TITLE		恵泉寮・清心ホーム再整備計画	
3D検討1 西外観		NO	A
SCALE		—/—	
SIGN	DATE	1/23/07.01	
藤本建築設計事務所		FUJIKI TAKAO ATELIER, Inc. ARCHITECTS	
一級建築士事務所		東京都中央区	
東京都中央区		築地3-1-3-5号	
一級建築士 第75089号		藤本 尚男	
設計協力		藤本 尚男	
(株)一社アフォーリス建築事務所

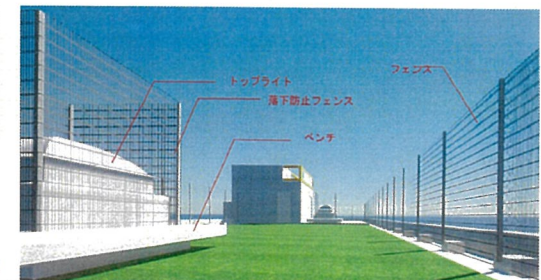
現状までは沈み込んでしまうので切土で馴染ませたい

既存レベルを切土

道路側とのレベル差擦り合わせ一部階段等必要か
